川内原子力発電所1, 2号炉 運転期間延長認可申請に係るヒアリング
コメント反映整理表<絶縁低下>

2023年8月17日 九州電力㈱

別紙15

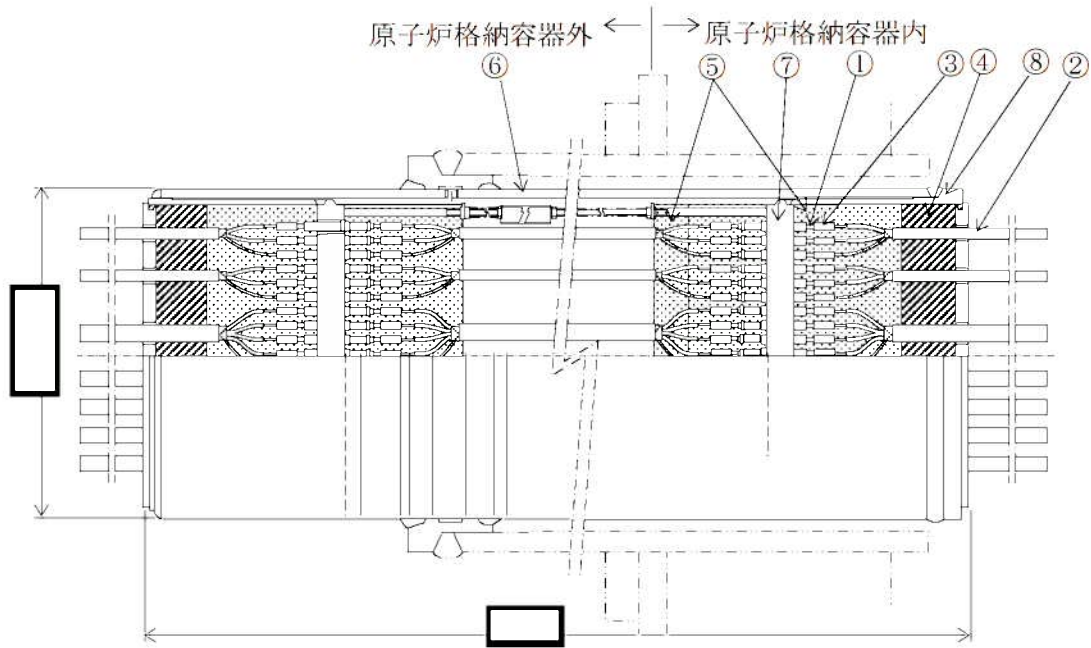
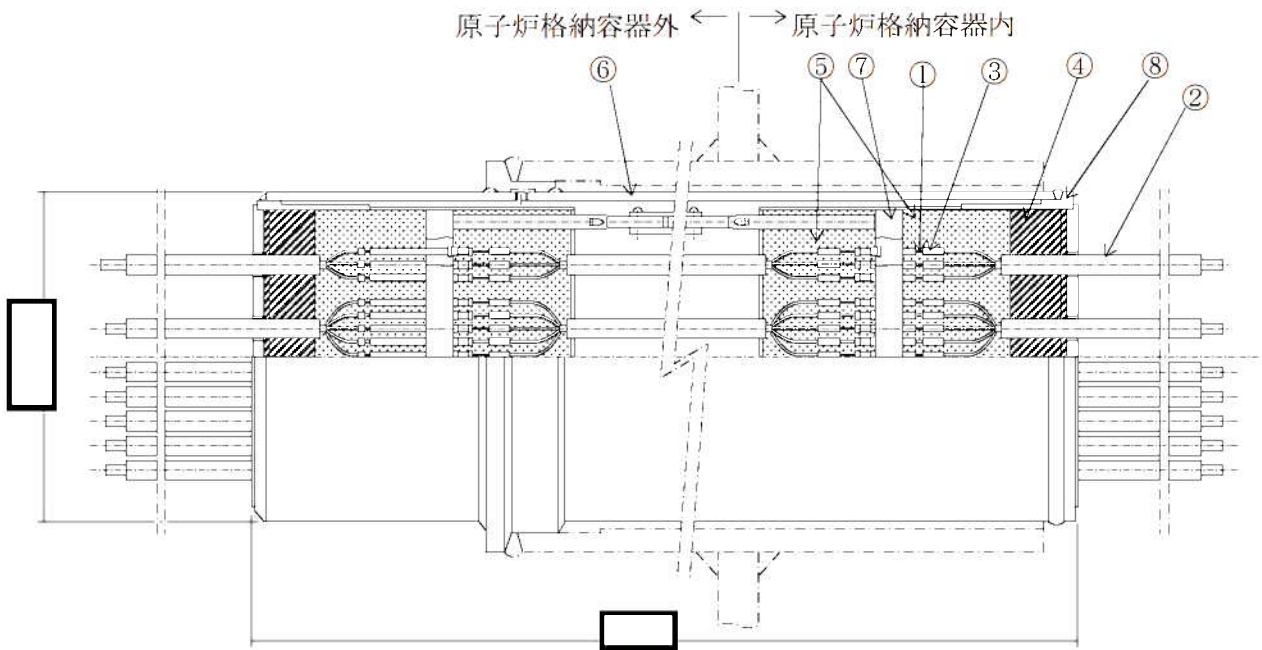
66	1/2号機	6月15日	コメント反映整理表 絶縁低下58, 59	—	メーカー違いの電気ベネトレーションの同等性(構造、材料等)について補足説明資料に記載をすること。	回答資料 川内1, 2号炉-絶縁低下-66のとおり。 「川内1号炉_補足説明資料(絶縁低下)別紙15」 「川内2号炉_補足説明資料(絶縁低下)別紙16」へ記載する。	2023.7.5	No.69にて追加対応
67	1/2号機	6月15日	コメント反映整理表 絶縁低下46	—	回答資料(絶縁低下-46 蓄電池セルの取替周期の設定について)補足説明資料に追加すること。	回答資料 川内1, 2号炉-絶縁低下-67のとおり。 「川内1号炉_補足説明資料(絶縁低下)別紙16」 「川内2号炉_補足説明資料(絶縁低下)別紙17」へ記載する。	2023.7.5	2023.7.5
68	2号機	6月27日	劣化状況評価 補足説明資料 (電気・計装品の絶縁低下)	7-2	補足説明資料別紙7_添付-1の高圧ケーブルの製造メーカーについて、適切な記載に見直すこと。	回答資料 川内1, 2号炉-絶縁低下-68のとおり。 「川内2号炉_補足説明資料(絶縁低下)別紙7_添付-1」へ記載する。

タイトル	電気ペネトレーションの製造メーカーによる構造等の相違について
概要	電気ペネトレーションの製造メーカーによる構造等の相違について、以下に示す。
説明	<p>川内1号炉には、製と製のビッグテイル型電線貫通部が使用されているが、双方ともプラントメーカーが設計した同一の仕様で調達・製造されており、2つの製造メーカーの電気ペネトレーションに設計上及び構造上（寸法含む）の相違はない。</p> <p>また、各構成部材についても相違なく、ポッティング材には、シリコン樹脂及びエポキシ樹脂を使用している。</p> <p>添付-1) 2つの製造メーカーの電気ペネトレーションの構造図</p>
